Modulo per la presentazione delle osservazioni per i piani/programmi/progetti sottoposti a procedimenti di valutazione ambientale di competenza statale

ID: Codice procedura (ID_VIP/ID_MATTM): 12691

“Progetto di un impianto eolico denominato “Pitigliano” ubicato nei comuni di Pitigliano (GR) e Sorano (GR) costituito da 20 (venti) aerogeneratori di potenza nominale 7,0 MW per un totale di 140,0 MW con relative opere connesse ed infrastrutture indispensabili”

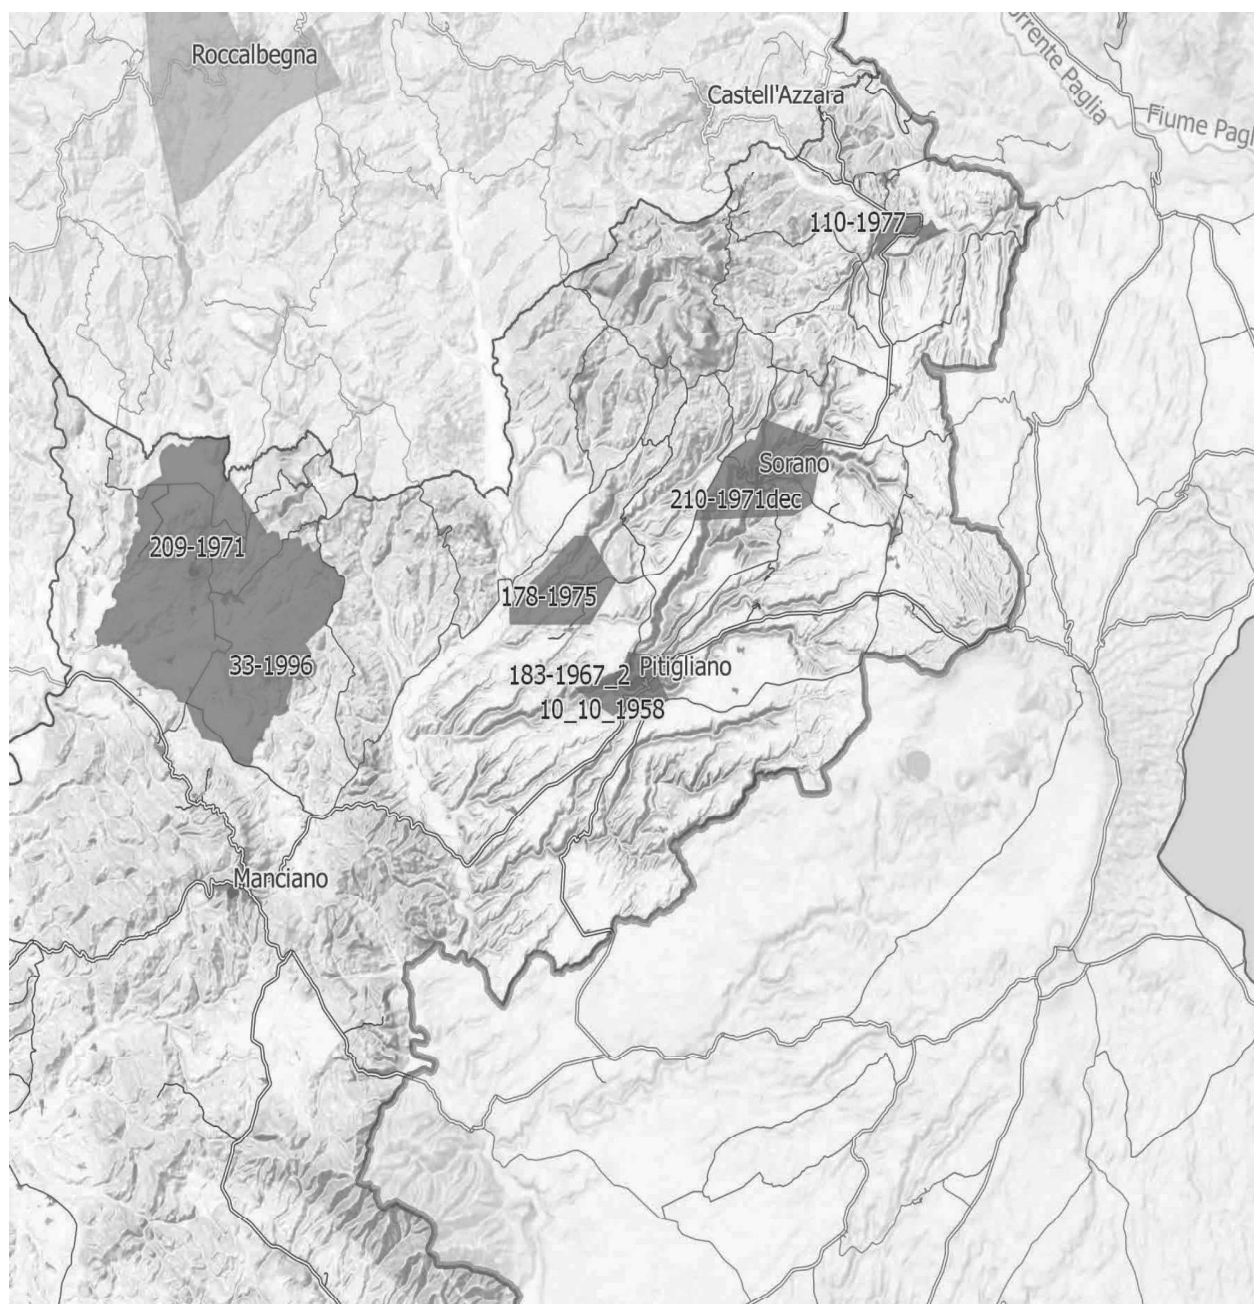
IMMAGINE n. 4 Si evidenzia che i tre aerogeneratori WTG 07, WTG 08 e WTG 09 impattano con il vincolo paesaggistico di notevole interesse pubblico del Centro Storico di Sorano. Il WTG 07 si troverebbe a 2828 m, WTG 08 2504 e WTG 09 2990. Il cavidotto dell'impianto invece impatta in buona parte del Vincolo paesaggistico ex art. 136 del CBC del Centro Storico di Pitigliano.

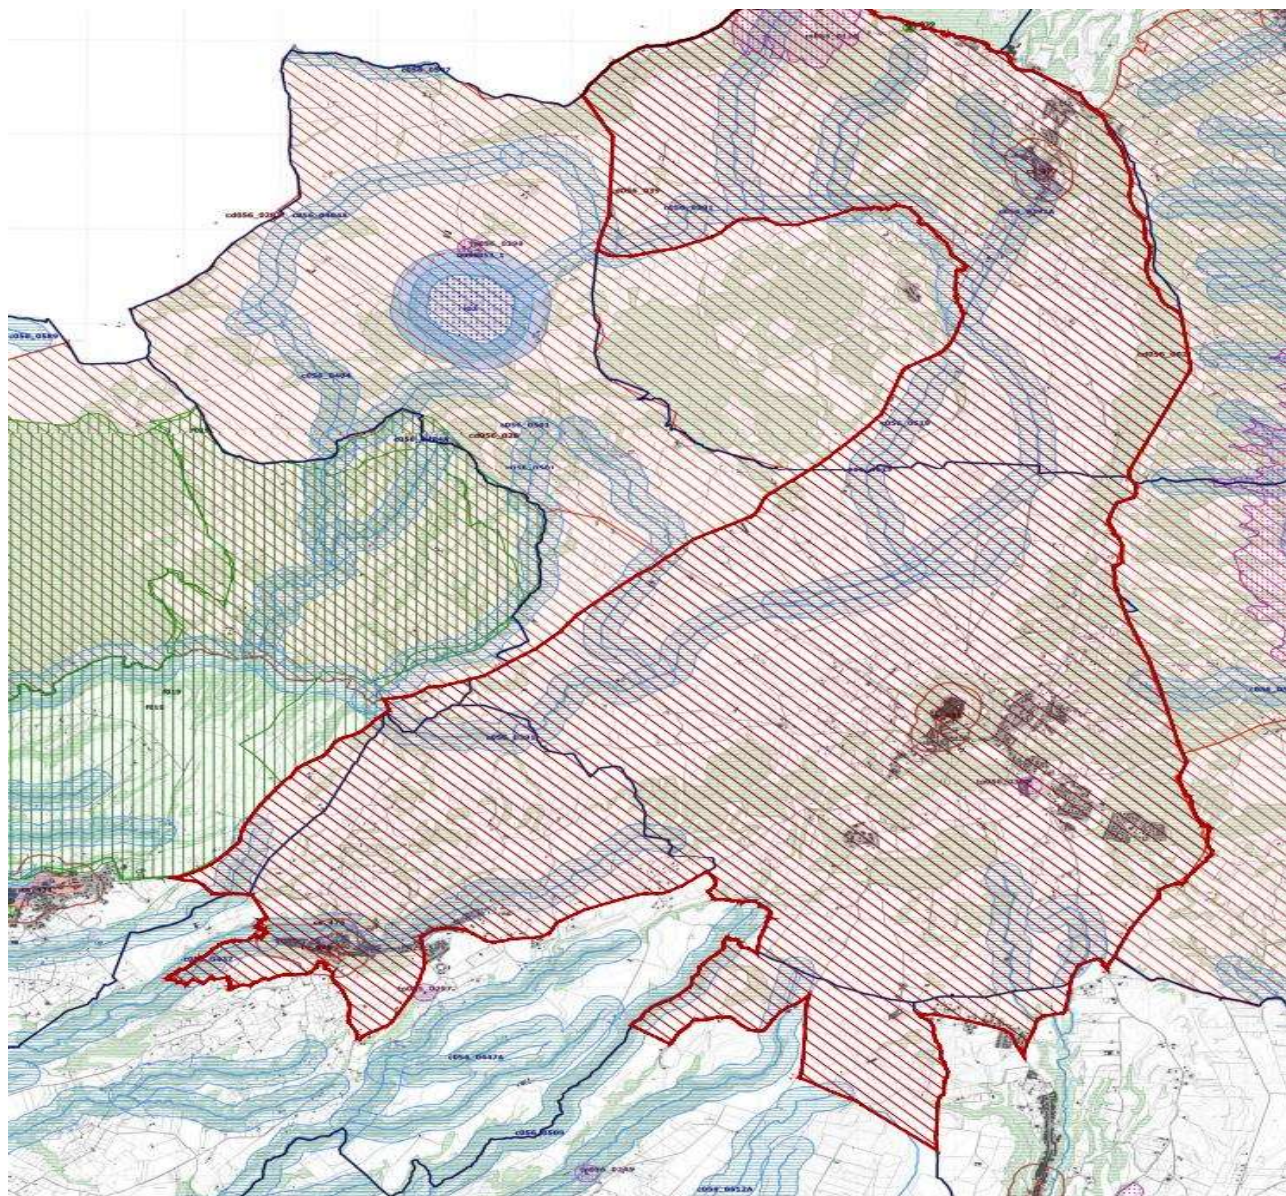
Come è illustrato nell'immagine si ribadisce che l'impianto industriale "Pitigliano" ricade completamente all'interno delle fasce di rispetto dei due vincoli di notevole

interesse pubblico e lambisce quelle di un terzo vincolo e quindi come affermato dal Consiglio di Stato nelle sentenze citate, l'impianto è insediato in area non idonea ai sensi dell'art. 20 comma 8 lettera c quater del D.Lgs. n. 199/2021 e ss.mm.ii al contrario di quanto sostiene la proponente.

Immagine 3. Cumulo di una parte di impianti eolici, fotovoltaici e geotermici industriali in progettazione ed esistenti intorno all’eolico industriale “Pitigliano”.

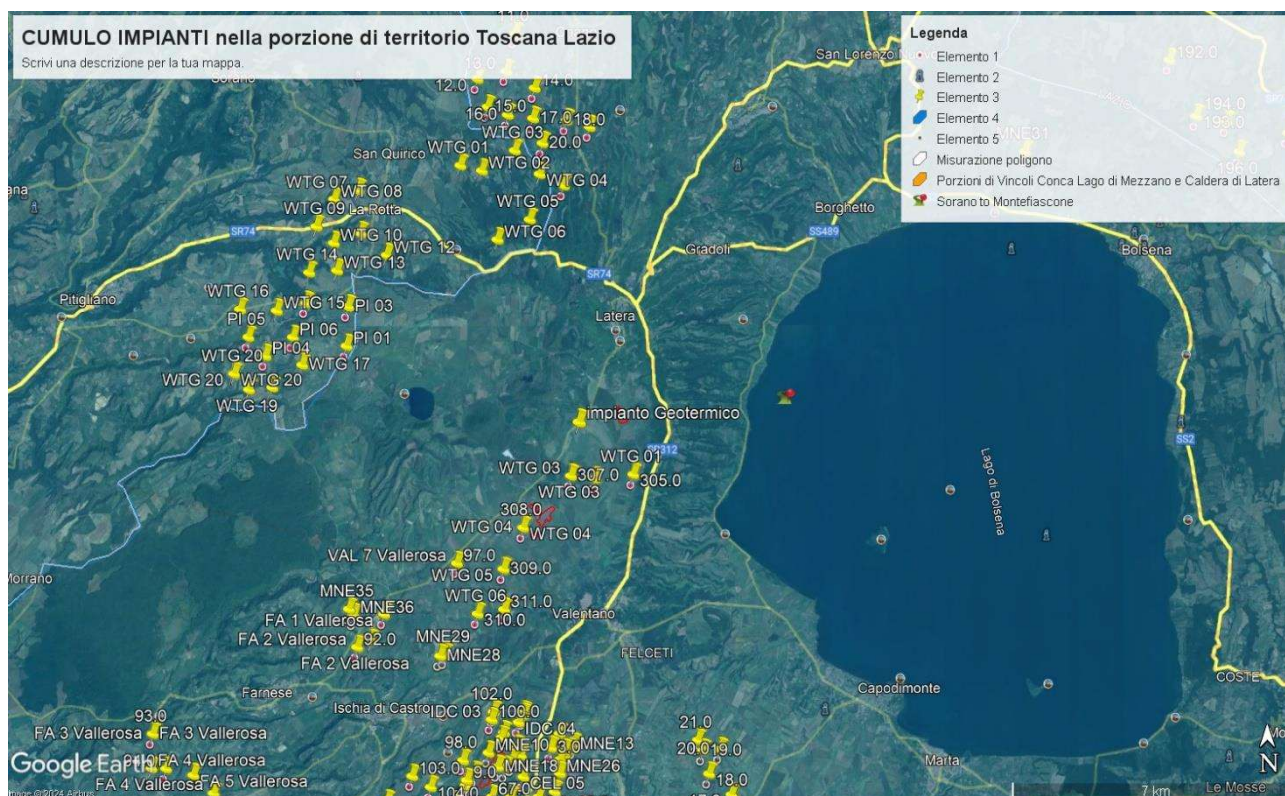
Beni Culturali “*Ambito paesaggistico, geologico e geomorfologico dell’orlo della caldera di Latera ...*” Non vengono nemmeno citati gli impianti eolici in progetto al MASE, il “Rempillo” (6 aerogeneratori) e un altro in verifica amministrativa di 14 aerogeneratori e 72, 6 MW. Ad oggi nei territori di Pitigliano, Sorano e in quello limitrofo potenzialmente potrebbero essere insediati 40 aerogeneratori alti 200 metri e larghi 170. Ma la proponente non cita neanche altri impianti che creerebbero il cumulo e quindi maggiore impatto. Infatti, sul territorio della “Città del Tufo” (Sorano e Pitigliano) impatterebbero anche l’impianto eolico “Montarzo” di Onano con 13 aerogeneratori con le dimensioni ricordate, l’altro eolico industriale nel territorio di Valentano con sette aerogeneratori (stesse dimensioni), gli impianti di Farnese con un minieolico di 3 Torri alte 60 metri già installate in località Poggio del Crognolo e l’impianto eolico industriale “Vallerosa” (7 aerogeneratori alti 200 metri e larghi 158 metri) in procedura VIA presso la Regione Lazio. Inoltre, altri impianti del minieolico già presenti a Valentano, Cellere e Piansano e due progetti eolici industriali con le stesse dimensioni (200 m x 170 m) nel Comune di Ischia di Castro. La valutazione del cumulo non prende neanche in considerazione gli impianti industriali di fotovoltaico e agrivoltaico in progetto a Farnese, Valentano, Ischia di Castro, Cellere. L’impianto geotermico in procedura Via al MASE, progettato nella Caldera di Latera. Quindi è stata effettuata una valutazione del potenziale impatto cumulativo non veritiera a dispetto di quanto affermato dalla proponente che sostiene di aver preso in considerazione uno spazio di 10 km intorno al suo impianto per gli impatti che si creerebbero.
